Rapport de l'Inspection des installations classées

Visite d'inspection du 06/11/2025

SAFER DE L'ÎLE-DE-FRANCE

Références : E/25- 2824
Code AIOT : 0100007458

Le profil des casiers de confinement respecte le schéma de principe suivant :

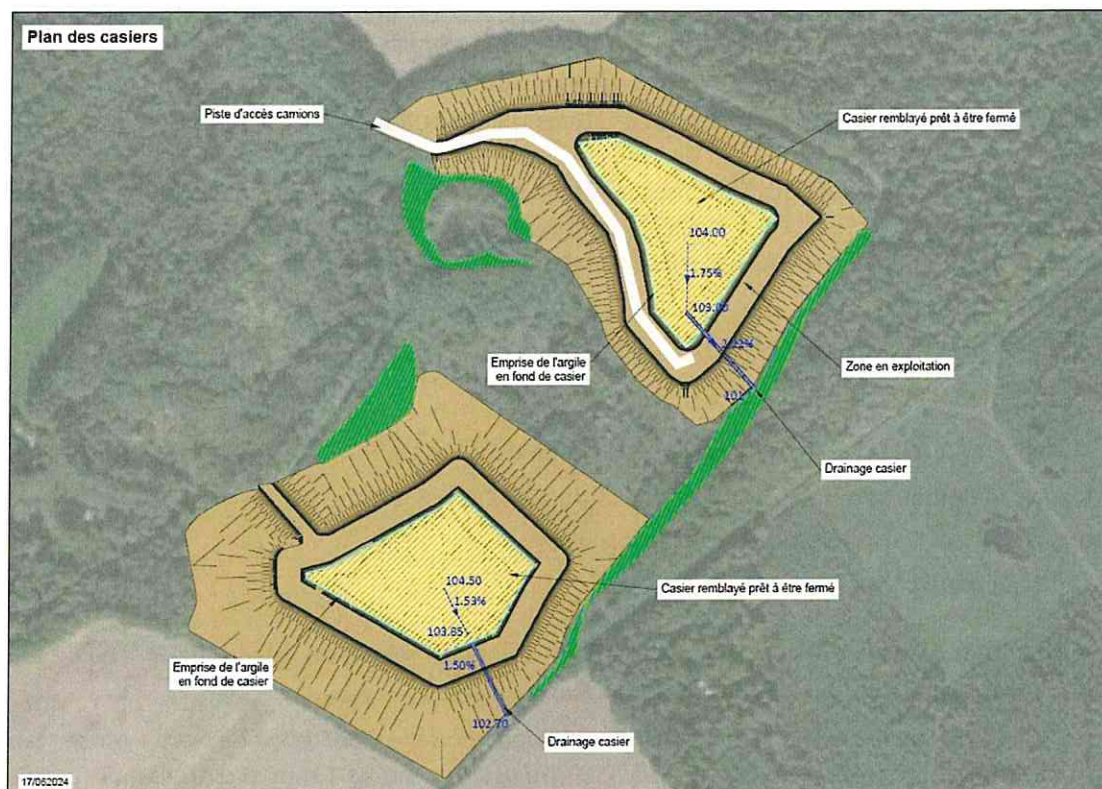
Au cours de la visite du 6 novembre 2025, les constats réalisés par l'inspection ont permis de confirmer visuellement la conformité des aménagements aux éléments transmis et aux prescriptions susmentionnées, y compris de la réalisation d'une digue sur la périphérie du casier Nord, présentant une hauteur minimale de 5 mètres et une largeur de crête minimale de 3 mètres, à l'exception de la partie Nord-Ouest de la digue (située à l'opposée de la zone actuelle de déchargement des déchets dans le casier et en partie haute du fond de forme).

Suite à la visite du 6 novembre 2025, l'exploitant a transmis un relevé topographique, établi le 30 octobre 2025, justifiant du respect des caractéristiques minimales de la digue périphérique (hauteur et largeur de crête), excepté en partie Nord-Ouest, ainsi que des caractéristiques du fond de forme permettant la collecte des eaux de ressuyage et leur rejet via un point unique situé à l'opposé, au sud du casier, vers un bassin de ressuyage.

Il est demandé de transmettre les justificatifs d'achèvement des travaux aménagements du talus intérieur de la digue périphérique, en partie Nord-Ouest du casier, dès que ces aménagements auront été achevés.

Aussi l'exploitant a fait forer un nouvel ouvrage, en dehors du périmètre du futur casier, selon le plan d'implantation suivant :

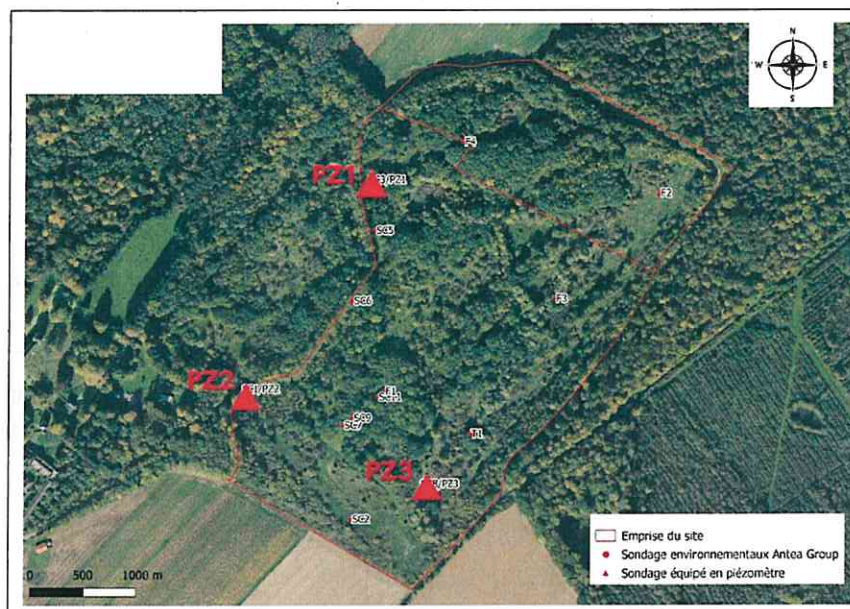
Préalablement à la mise en exploitation du projet, l'exploitant a indiqué que le piézomètre Pz3 (piézomètre aval situé en partie Sud du site et au droit du futur casier Sud de la deuxième phase 2 du projet, s'était avéré non accessible. Par ailleurs, son emplacement rendait difficile son utilisation future dans le cadre de l'exploitation de la seconde phase.

Le rapport technique et de conformité réglementaire de l'implantation de cet ouvrage, établi le 16 mai 2025 par l'hydrogéologue, a été transmis à l'inspection des installations classées.

L'ouvrage présente les caractéristiques suivantes :

- profondeur : 10 mètres,
- diamètre crépine : 113 mm,
- diamètre foration au tricône 120 mm
- chaussette couvrant les tubes crépinés et pleins,
- cimentation sur le dernier mètre,
- capot métallique avec cadenas.
- petite dalle béton,
- pompage de lavage jusqu'à obtention de l'eau claire.
